Estudio de Impacto Ambiental  
Categoría I

**CONSTRUCCIÓN DE GALERAS PARA CRIANZA, CEBA Y SACRIFICIO DE POLLOS**

**DESARROLLO AGRICOLA DE AMERICA, S.A.**

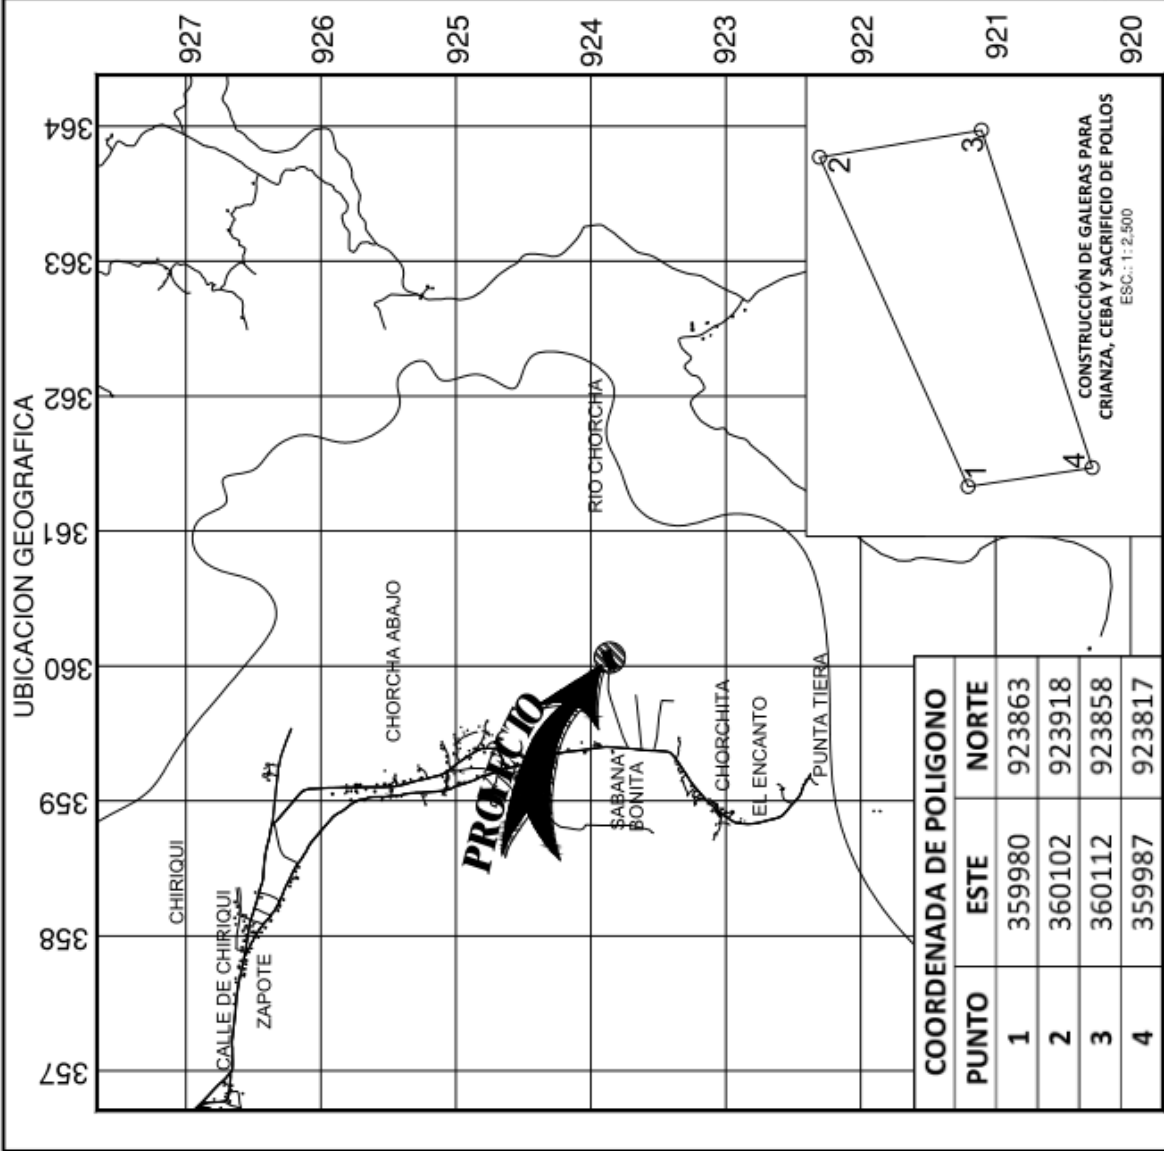
3. En la página 27 del EsIA presentado, en el punto **5.6.1 Necesidades de servicios básicos (agua, energía, aguas servidas, vías de acceso, transporte público)**, se describe lo siguiente: *“El agua: el promotor tramitara una concesión de agua, de un pozo existente dentro de la propiedad...Por lo tanto se le solicita lo siguiente:*
- a. **Georreferenciar**, el área probable donde se ubicará el pozo.

El punto de la coordenada UTM donde está ubicado el pozo es la siguiente:

- **359851 mE – 924006 mN**
